令 0 3 原 機（環 保） 0 0 2
令 和 3 年 6 月 3 0 日

国立研究開発法人日本原子力研究開発機構大洗研究所の
特定廃棄物管理施設の変更に係る設計及び工事の計画の認可申請書
の一部補正について

{ その他廃棄物管理設備の附属施設の一部変更 }
(自動火災報知設備の一部変更)

変更認可申請書の本文を以下のとおり補正する。

図 3 - 2 廃液貯留施設 I (廃棄物管理施設用廃液貯槽) 自動火災報知設備配置図

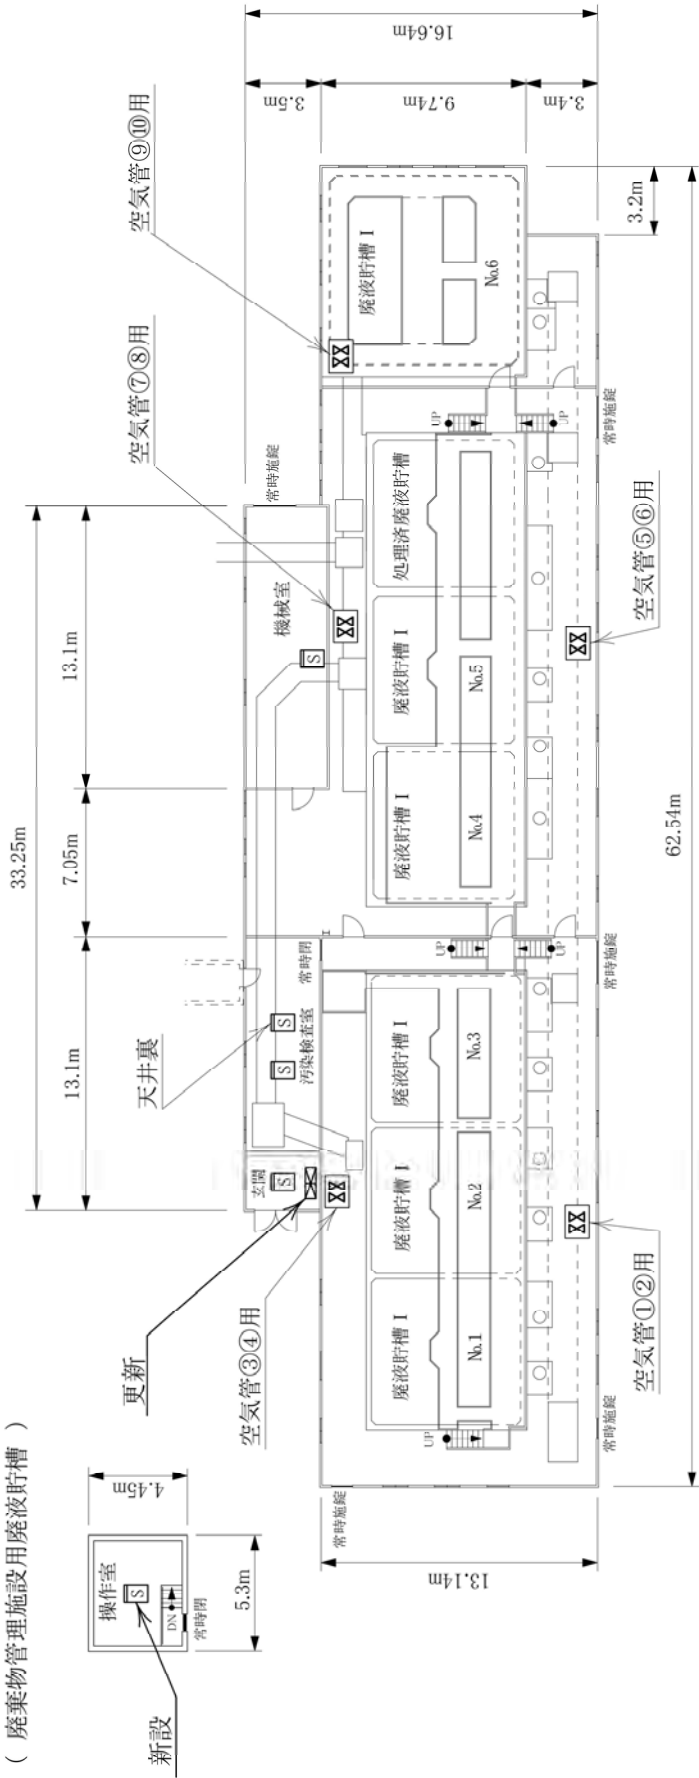
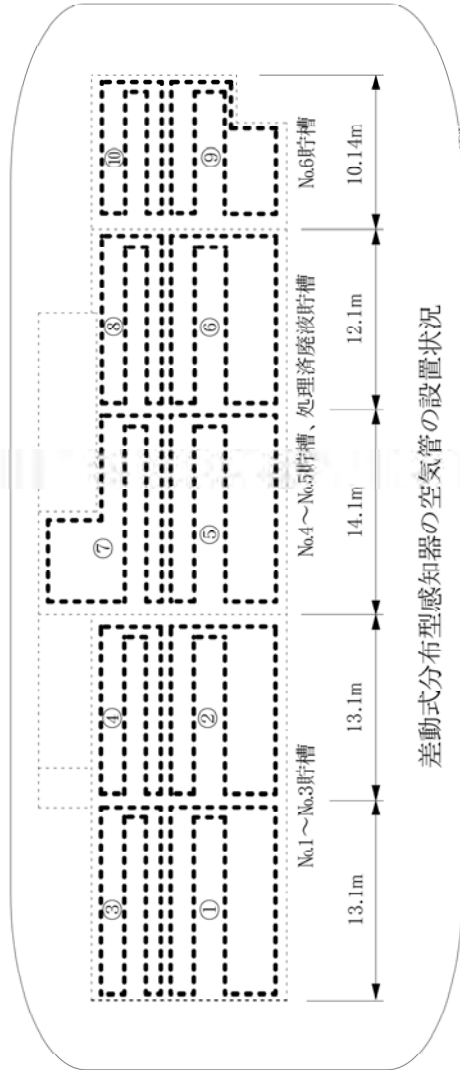
- ① 廃液貯留施設 I（廃棄物管理施設用廃液貯槽）については、動力制御監視盤が設置されている操作室に煙式光電式スポット型感知器 1 個を設置する。
- ② 排水監視施設については、動力制御監視盤が設置されている操作室に煙式光電式スポット型感知器 1 個を設置する。
- ③ 固体集積保管場 I については、火災を検知する区画として保管場内の発火源のある西側エリアとし、煙式光電式スポット型感知器 5 個を設置する。

廃液貯留施設 I（廃棄物管理施設用廃液貯槽）又は排水監視施設で火災を検知した場合には、廃液貯留施設 I に設置している火災受信機に火災警報を出力表示する。また、 α 一時格納庫又は固体集積保管場 I で火災を検知した場合には、 α 一時格納庫に設置している火災受信機に火災警報を出力表示する。

図 3-7 廃棄物管理施設自動火災報知設備構成図

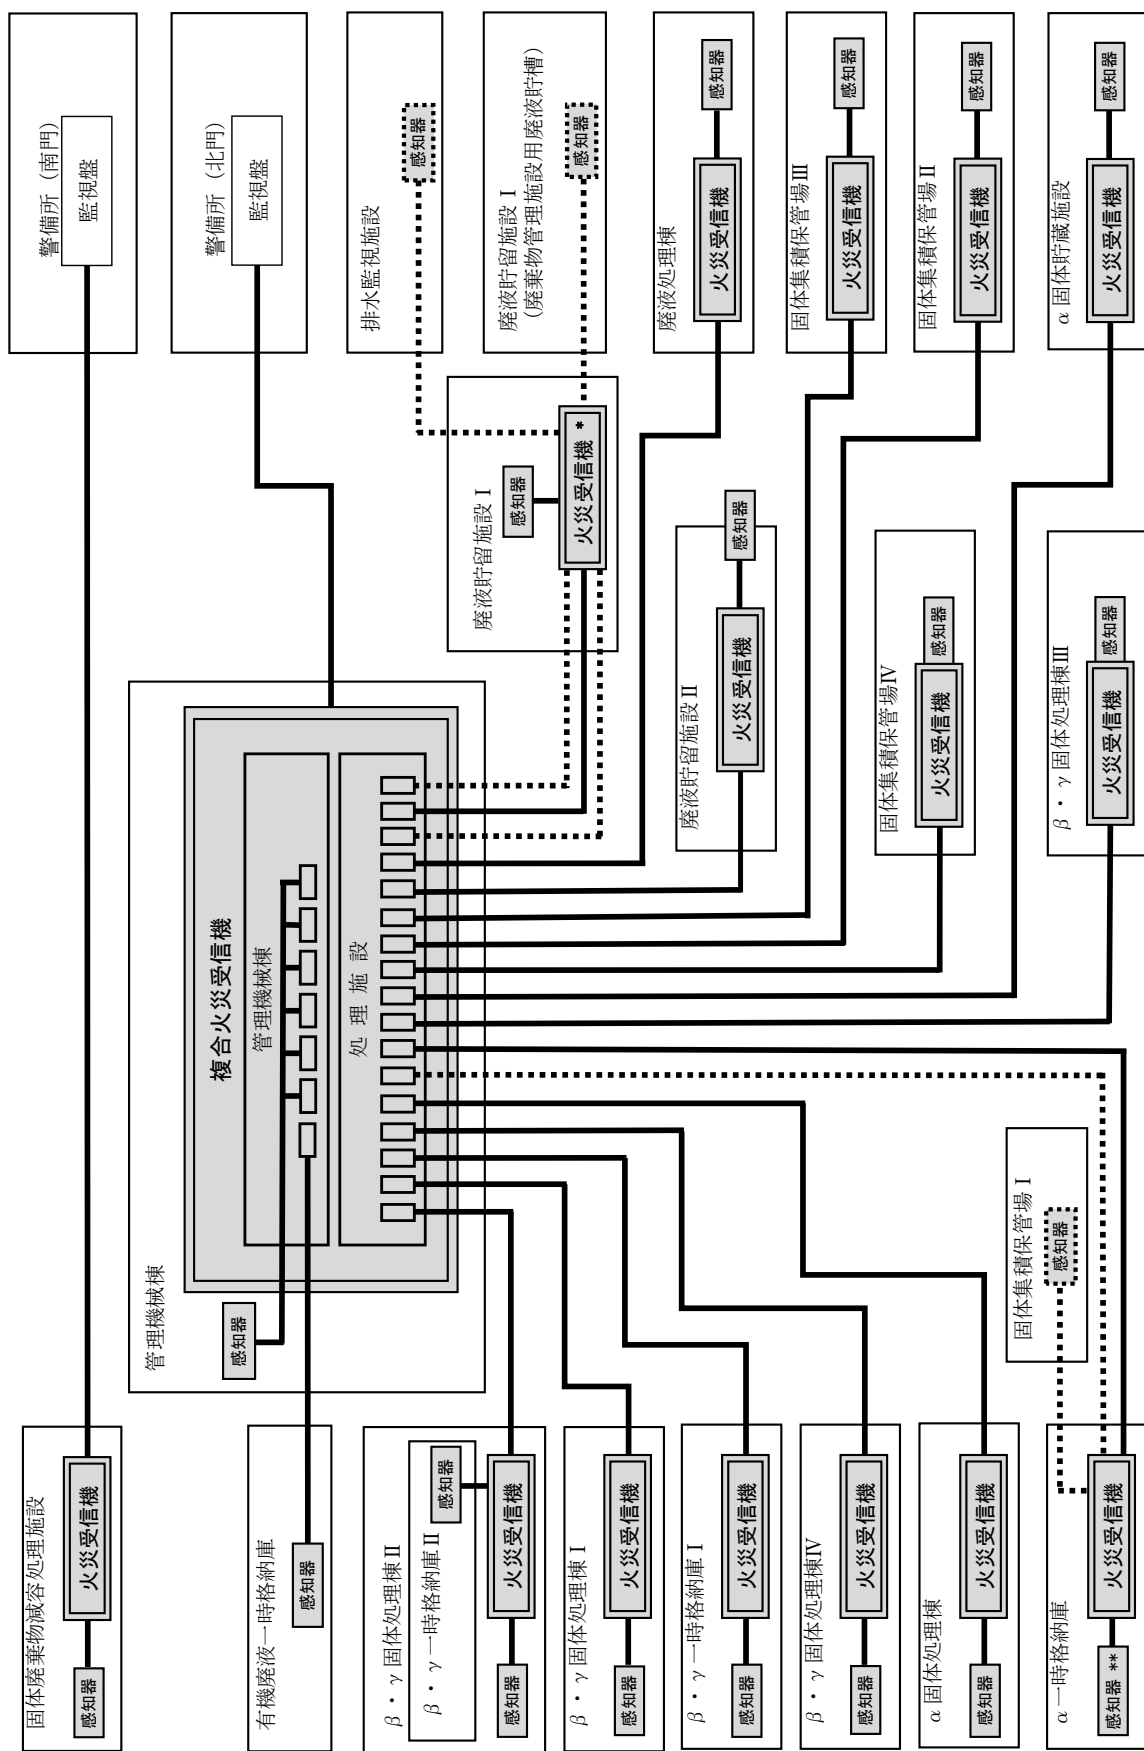
以上のことから、本設工認で自動火災報知設備を設置する施設で火災が発生した場合は、管理機械棟及び警備所（北門）において火災の発生施設を特定でき、各施設の火災受信機において施設内の火災を検知した区画を特定できる設計とする。

図4-1 自動火災報知設備の工事の方法及び手順

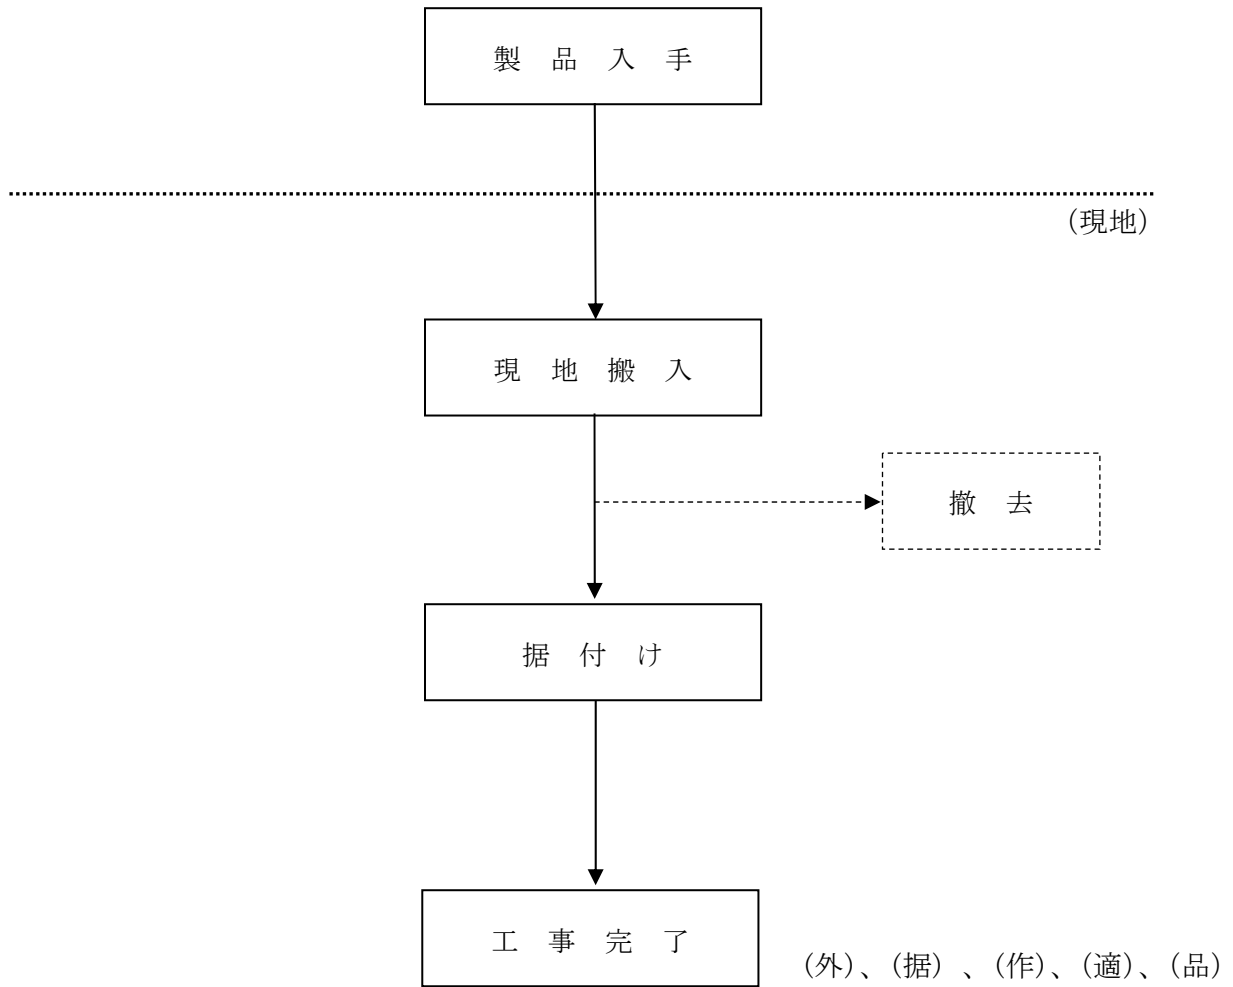
消防設備のうち自動火災報知設備の一部変更は、廃液貯留施設Ⅰに設置されている火災受信機を更新し、廃液貯留施設Ⅰの廃棄物管理施設用廃液貯槽及び排水監視施設に新たに設置した感知器の信号を接続するものと、 α 一時格納庫に設置されている火災受信機に、 α 一時格納庫に追加設置した感知器と固体集積保管場Ⅰに新たに設置した感知器の信号を接続するものである。
